Bilag 12. Grafisk oversigt over ændringer.

Oprindeligt lokalplanforslag - anvendelse og etageantal

Forslag til ændringer på baggrund af offentlig og supplerende høring - anvendelse og etageantal

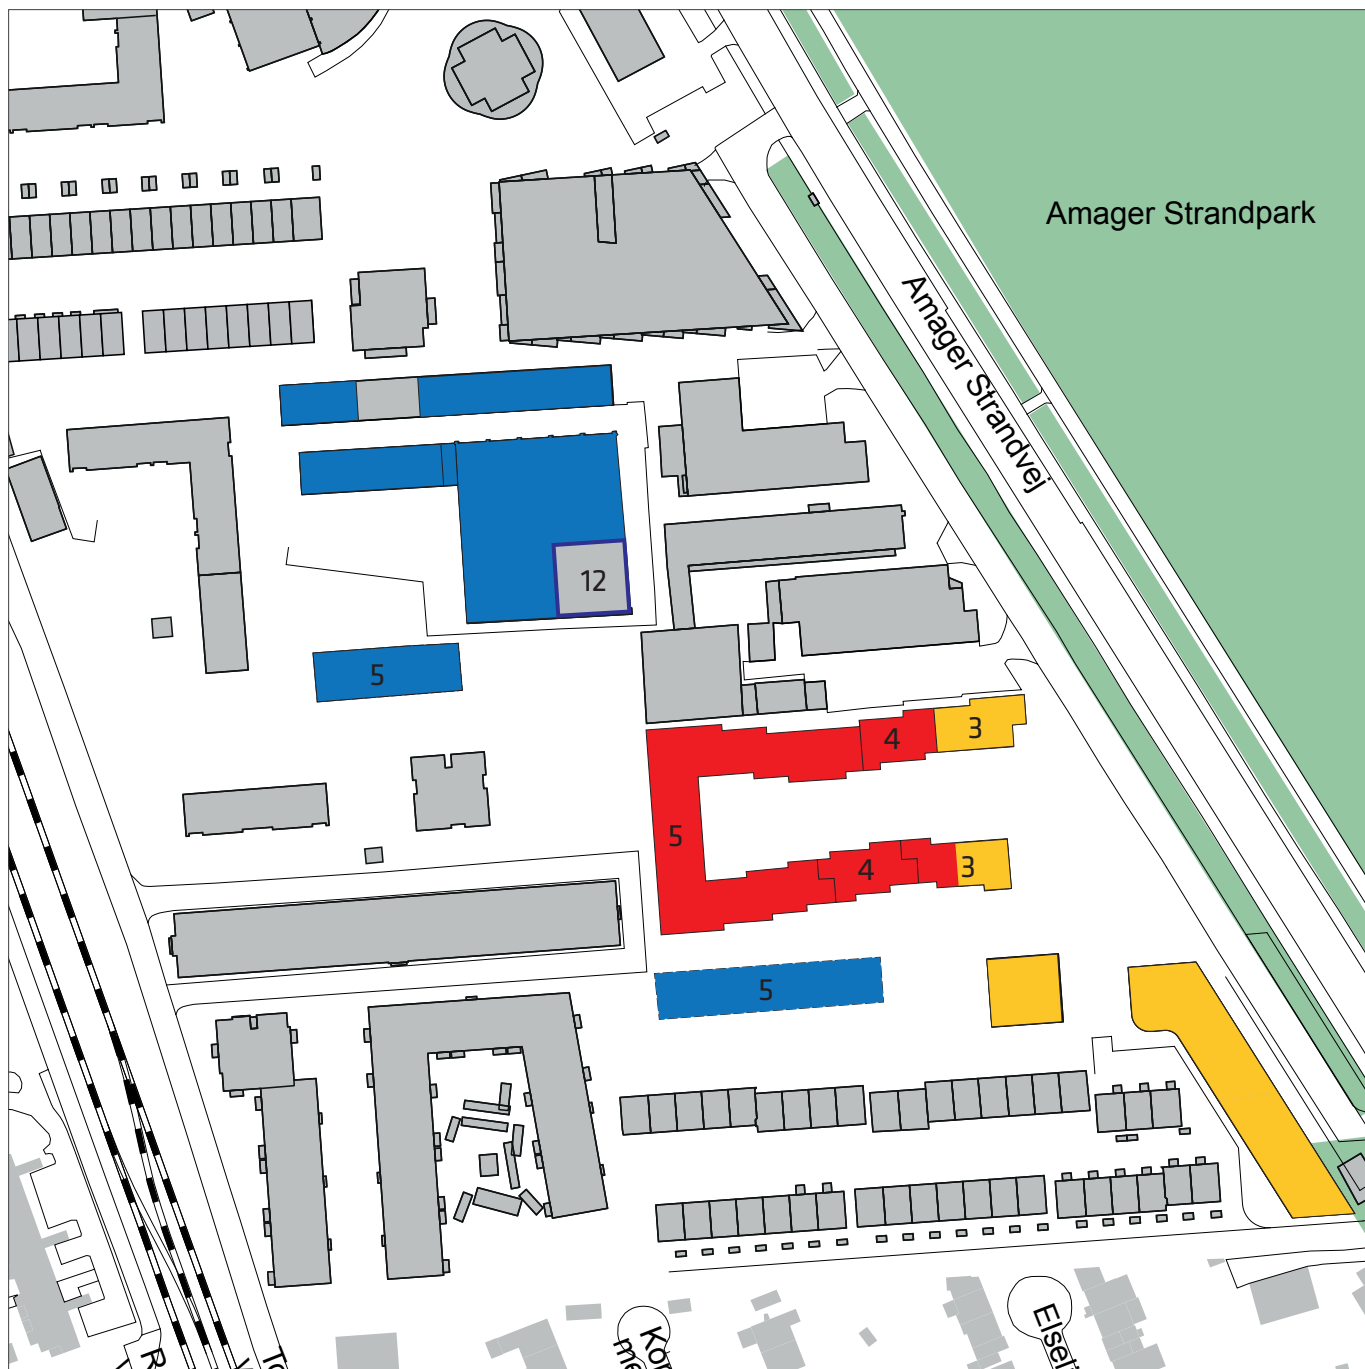
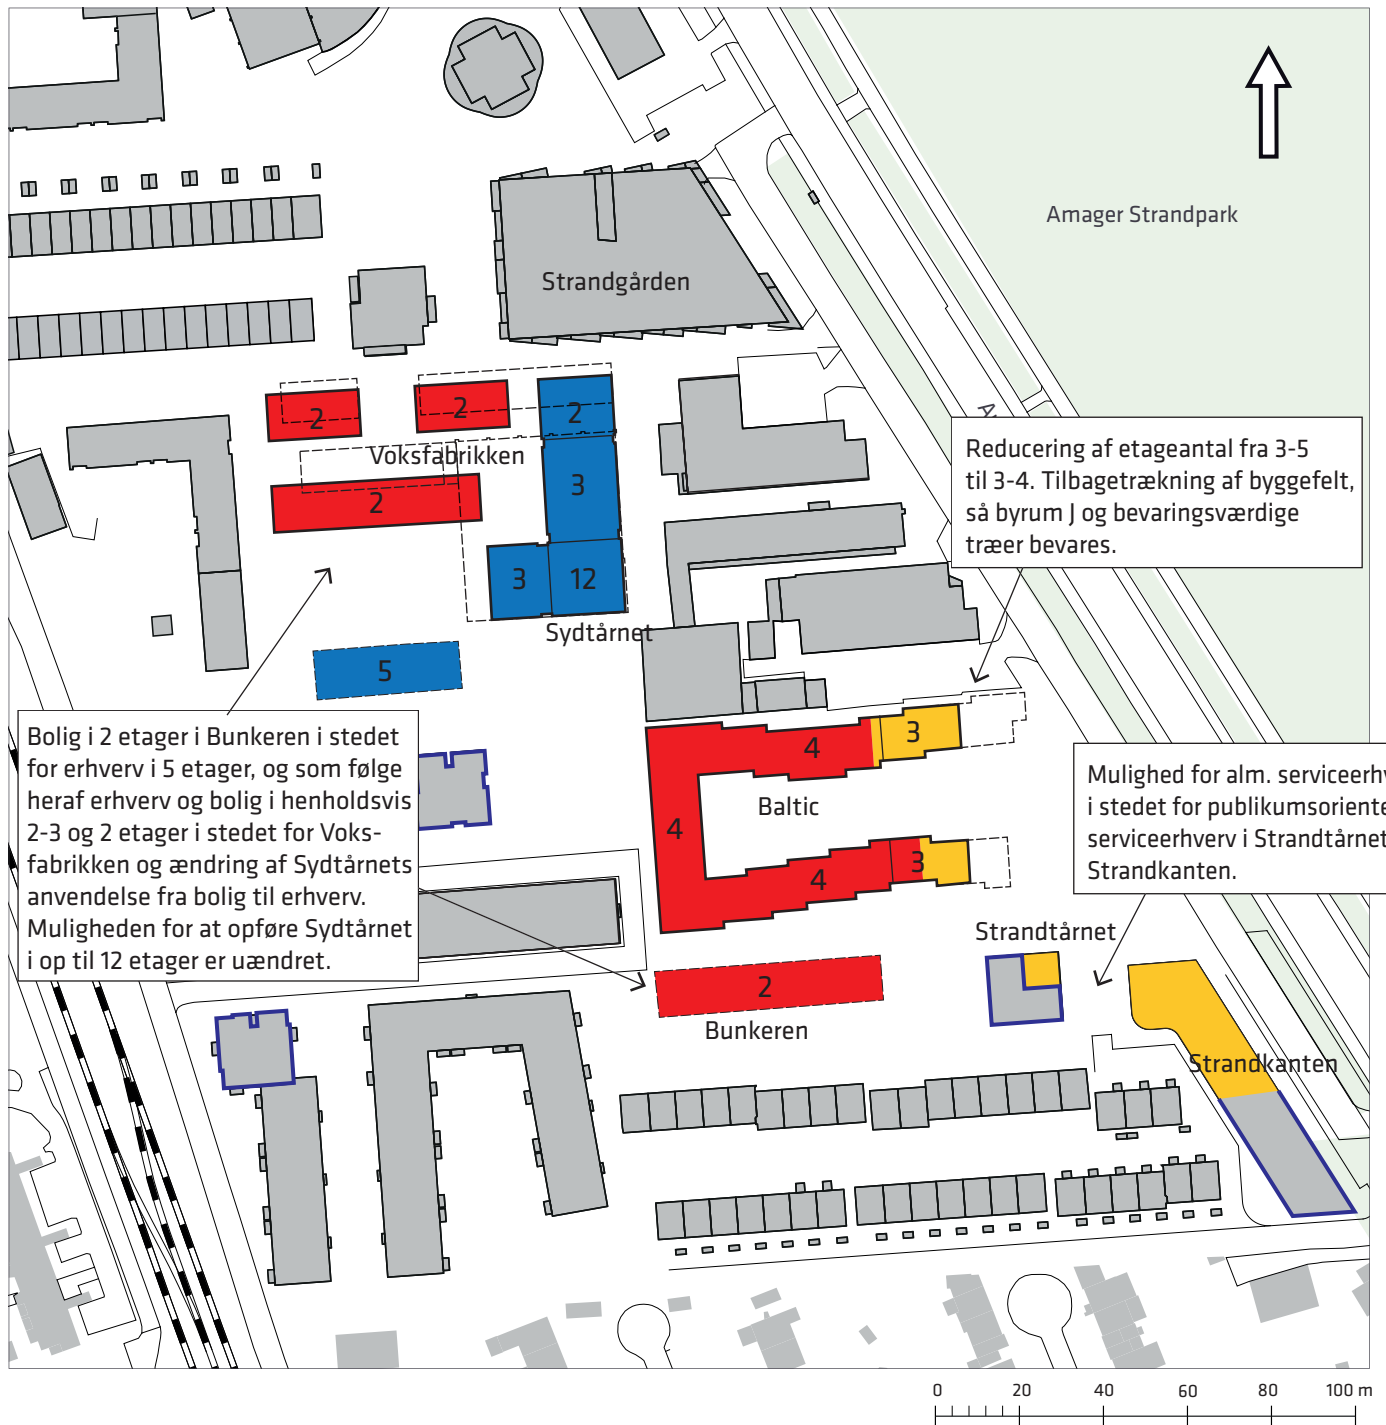
Reducering af etageantal fra 3-5 til 3-4. Tilbagetrækning af byggefelt, så byrum J og bevaringsværdige træer bevares.

Bolig i 2 etager i Bunkeren i stedet for erhverv i 5 etager, og som følge heraf erhverv og bolig i henholdsvis 2-3 og 2 etager i stedet for Voksfabrikken og ændring af Sydtårnets anvendelse fra bolig til erhverv. Muligheden for at opføre Sydtårnet i op til 12 etager er uændret.

Mulighed for alm. serviceerhverv i stedet for publikumsorienteret serviceerhverv i Strandtårnet og Strandkanten.
